0159 N₂O-Vernichtung bei der Schlammverbrennung der ARA Rhein AG

Projekt zur Emissionsverminderung

Validierungsstelle EBP Schweiz AG, Mühlebachstrasse 11, 8008 Zürich

Gesuch

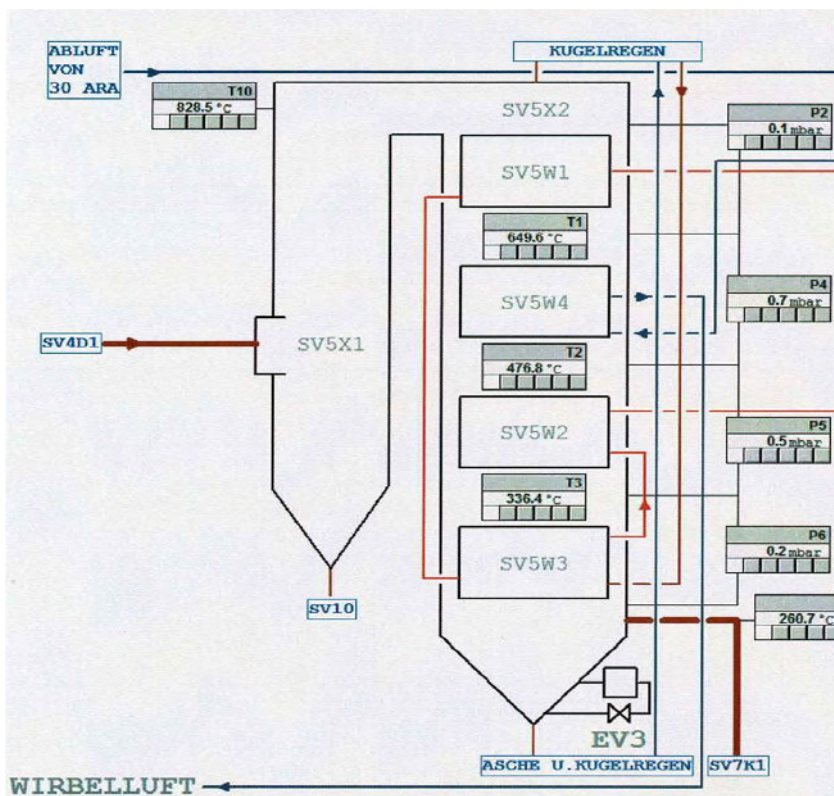
CR 1	Erledigt	X
3.1.4	Die Beschreibung des Projektes/Programms ist verständlich und nachvollziehbar und es ist ersichtlich, ob es sich um ein Projekt oder Programm handelt.	
<p>Frage (03.03.2023)</p> <p>Im Projekt-/Programmziel werden zwei Massnahmen beschrieben:</p> <ol style="list-style-type: none"> 1. Erhöhung Temperatur Ofen 2. Erhöhung Temperatur Nachbrenner <p>Bei der Überprüfung des Referenzszenarios im Rahmen der Monitoringperiode 2021 wurde jedoch nur die Temperatur im Nachbrenner auf den ursprünglichen Wert reduziert (s. Kapitel 1.5).</p> <p>Ist die Erhöhung der Ofentemperatur noch Teil des Projekts? Falls ja, warum sind keine Erfahrungswerte der einzustellenden Temperatur im Ofen in der Beschreibung angegeben (equiv. zu den Angaben für den Nachbrenner) bzw. warum wird die Temperatur des Ofens bei der Überprüfung des Referenzszenarios nicht angepasst?</p>		
<p>Antwort Gesuchsteller (26.05.2023)</p> <p>Die Temperatur des Ofens wird ausschliesslich über die Temperaturmessung in der Nachbrennkammer (Temperaturfühler in der Leitung zwischen Ofen und Nachbrennkammer) durch die Zudosierung von Brennstoffen in den Ofen geregelt und somit mit zusätzlicher Brennstoffzugabe erhöht. Ausserdem wird über einen Wärmetauscher im Abhitzekeessel (SV5W4) ein Teil der Wärmekapazität im Rauchgas für die Erhitzung der Wirbelluft verwendet. Damit stellt sich das gewünschte Temperaturniveau in der Nachbrennkammer ein.</p> <p>Die Ofentemperatur und die Temperatur im Nachbrenner hängen somit zusammen und sind keine separaten Massnahmen.</p> <p>Siehe untenstehend ein Ausschnitt aus dem entsprechenden Prozessleitbild der ARA Rhein AG</p> <ol style="list-style-type: none"> a. Ofen

Frage (06.06.2023):

Die Antwort erläutert auf verständliche Weise, dass die Temperatur des Ofens und des Nachbrenners zusammenhängen und gemeinsam gesteuert werden. Bitte ergänzen Sie diesen Zusammenhang auch in der Projektbeschreibung (z.B. unter Kapitel 1.4.1).

Die Beschreibung und der Zusammenhang der Temperatur im Ofen und im Nachbrenner wurde im Kapitel 1.4.1 ergänzt. Somit sollte verständlich sein, dass diese Temperaturen zusammenhängen und nicht voneinander unabhängig reguliert werden können.

Der Zusammenhang zwischen Temperatur im Ofen und im Nachbrenner wurden in der Projektbeschreibung ergänzt. Somit ist klar, dass beide Temperaturen nicht unabhängig voneinander reguliert werden können. CR 1 ist somit geschlossen.

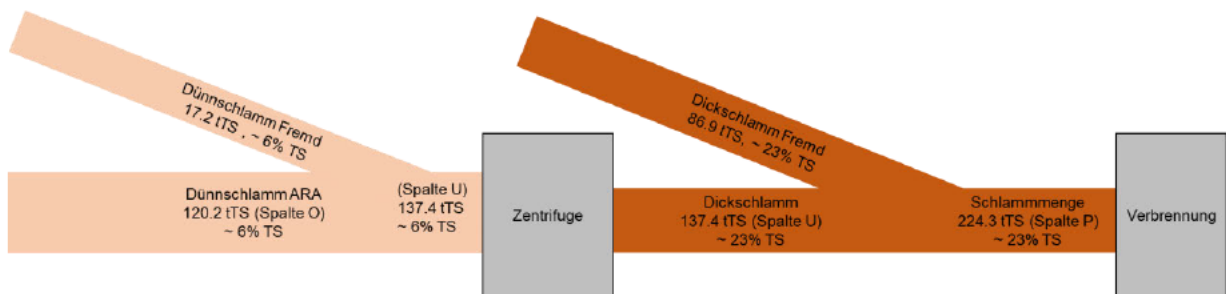
CR 2	Erledigt	X
3.5.26	Die Verantwortlichkeiten und Prozesse zur Datenerhebung und Datenarchivierung sind klar definiert und zweckmässig.	
Frage (17.03.2023)		
In Kapitel 5.4 wird auf die Monitoring Auswertung im Anhang A5 verwiesen.		
<ul style="list-style-type: none"> - Im Anhang A5 werden in Spalte S und T Angaben zum TS-Gehalt Dünnschlamm [%] und Dünnschlammmenge [m3] gemacht. Berechnet man aus den zwei Werten jeweils die Dünnschlammmenge in t(TS), so erhält man abweichende Werte, sowohl von der Schlammmenge ohne Fremdschlämme (Spalte O) und Schlammmenge inkl. Fremdschlämme (Spalte P). Wie begründet sich diese Differenz? - In Spalte V wird der spez. Altölverbrauch berechnet. Dabei wird der Altölverbrauch (Spalte U) durch die Klärschlammmenge in t(TS) geteilt. Rechnet man dies für die KW1 zurück, so wird die Altölmenge (63.8t) durch eine KS-Menge von 185.99 t(TS) geteilt, um den spezifischen Altölverbrauch von 0.34 t/tKS(TS) zu erhalten. Die Klärschlammmenge von 185.99 t(TS) stimmt nicht mit den Klärschlammangaben in Spalte P überein. Wie ist diese Differenz zu erklären?

Frage (06.06.2023):		
<ol style="list-style-type: none"> 1. Das Vorgehen ist verständlich beschrieben und das Vorgehen zur Bestimmung des TS-Fracht im kommunalen Schlamm mittels dreier Proben pro Tag wird als geeignet beurteilt. Sie beschreiben, dass die Fremdschlammengen nicht direkt in der Tabelle enthalten sind. Daraus erschliesst sich, dass die Schlammengen ohne Fremdschlämme in Spalte O aus dem Produkt der Spalte S (Tageswert TS-Gehalt anhand dreier Messungen täglich) & T (Schlammmenge) resultieren sollte. Dies ist jedoch nicht der Fall (Bsp. 1 KW: 120.24 tTS vs. 137.43 tTS). <p>_Wie ist die Differenz zu erklären?</p> <p>_Bitte ergänzen Sie in der Beschreibung der Spalte S und T, dass es sich um kommunalen Schlamm handelt und klären sie die Bezeichnung der Spalte U.</p>

Die Beschreibungen wurden mit der ARA diskutiert und im Excel File präzisiert. Ein Beispiel für die KW1 ist in der folgenden Tabelle zu entnehmen:

Spalte	Beschreibung	Wert KW1 (tTS)	Veränderung (tTS)
O	Dünnschlammmenge ARA ohne Fremdschlämme	120.2	
S * T = U	Dünnschlammmenge ARA und Fremdschlämme	$(5.84\% * 2'352.1) = 137.4$	O + 17.2 t Fremdschlamm
P	Schlammmenge ARA und Fremd (Dünn und Dick)	224.3	U + 86.9 t Dickschlamm (ARA und Fremd)
